Fokus Anti-Atom
Postfach 6301
3001 Bern
<http://www.fokusantiatom.ch>
fokusantiatom@fokusantiatom.ch

Eidgenössisches Nuklearsicherheitsinspektorat ENSI
Industriestrasse 19
CH-5200 Brugg
info@ensi.ch

10. Juli 2011

Artikel auf ensi.ch zum Kernmantel des AKWs Mühleberg vom 8. Juli 2011

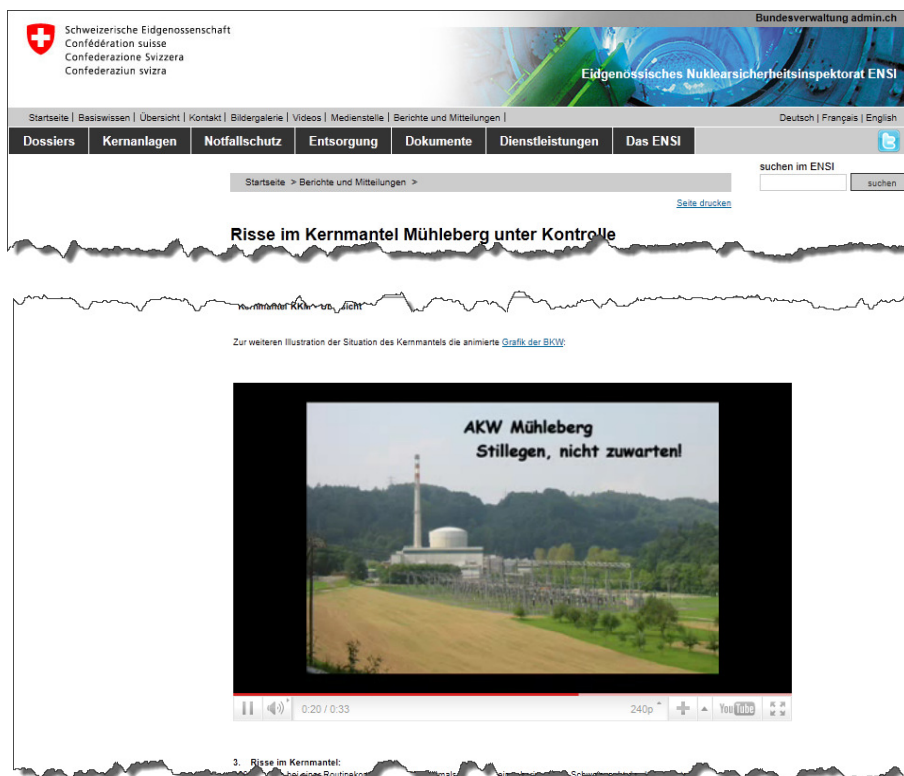
nach allen Regeln der Kunst durchgeführt".² Tatsache ist, dass seit spätestens 2005 fünf von fünfzehn Schweissnähten nicht geprüft wurden und zudem eine der rissigen Nähte (Naht 3) nur zu einem Drittel erfasst war.³ Tatsache ist, dass gemäss BKW⁴ erstmals in der nun laufenden Revision 2011 die „Regeln der Kunst“ angewendet werden. Erst jetzt stehen offenbar weiterentwickelte Ultraschallmessungen zur Verfügung, welche endlich bisher unzugängliche Stellen erreichen. Die Aussage von Herrn Schwarz muss als Vorwegnahme eines Resultats - ganz im Sinne der Betreiber - eingestuft werden.
